GOVERNO DO ESTADO DE MINAS GERAIS

SUPRAM LESTE MINEIRO - Diretoria Regional de Regularização Ambiental

Parecer Técnico SEMAD/SUPRAM LESTE-DRRA nº. 62/2020

PARECER TÉCNICO DE LAS/RAS Nº 62/SEMAD/SUPRAM LESTE - DRRA/2020			
PA COPAM SLA Nº: 2140/2020			
SITUAÇÃO: Sugestão pelo indeferimento			
EMPREENDEREDOR:	MINERAÇÃO CAMPO ALEGRE EIRELLI	CNPJ:	10.333.871/0001-80
EMPREENDIMENTO:	MINERAÇÃO CAMPO ALEGRE EIRELLI	CNPJ	10.333.871/0001-80
MUNICÍPIO(S):	SANTA RITA DO ITUETO	ZONA:	RURAL
COORDENADAS GEOGRÁFICAS: Latitude 19°21'17,41"S Longitude 41°22'4,61"O			
RECURSO HÍDRICO: Certidão de Uso Insignificante nº. 195665/2020			
CRITÉRIO LOCACIONAL INCIDENTE: Localização em área de transição de Reserva da Biosfera da Mata Atlântica			
CÓDIGO:	ATIVIDADE OBJETO DO LICENCIAMENTO	CLASSE	PARÂMETRO
A-02-06-2	Lavra a céu aberto - Rochas ornamentais e de revestimento	2	Produção Bruta de 6000m ³ /ano
A-05-04-6	Pilha de rejeito/estéril de rochas ornamentais e de revestimento	2	Área útil de 0,51ha
A-05-05-3	Estrada para transporte de minério/estéril externa aos limites de empreendimentos minerários	2	Extensão de 2km

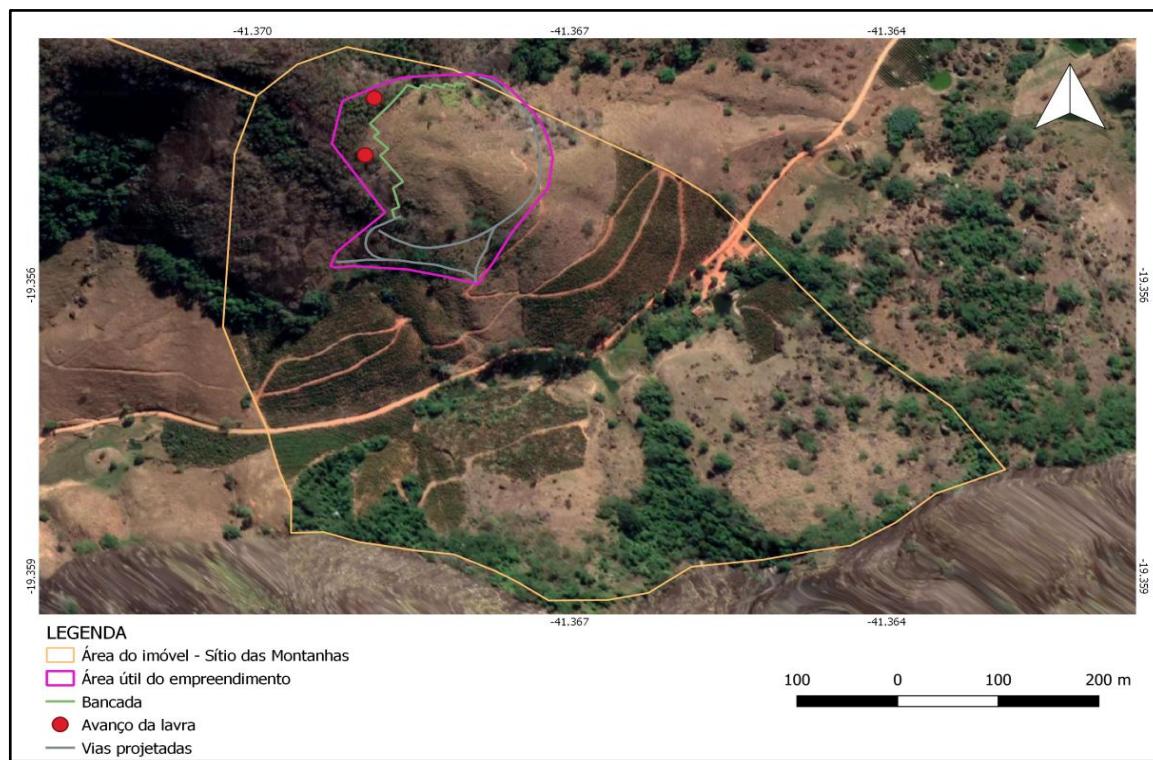
O empreendimento ainda solicita autorização para atividade “Estrada para transporte de minério/estéril externa aos limites de empreendimento mineralício” de 2km de extensão – código A-05-05-3. A estrada foi descrita como pista simples, sem pavimentação, de terras/cascalhada. Trata-se de estrada “nova” para a qual foi informada a coordenada UTM inicial 251256/7858078 e final 251182/7858153. Tais coordenadas compreendem o “acesso projetado” conforme mapa anexado ao SLA, além disso, o trajeto não corresponde aos 2km requeridos para licenciamento, e não se encontra fora dos limites do empreendimento. Ainda, o sistema de drenagem pluvial planejado e as ações de

manutenção planejadas referente a atividade solicitada, trata-se das estradas de acesso do empreendimento e não àquelas externas aos limites do empreendimento.
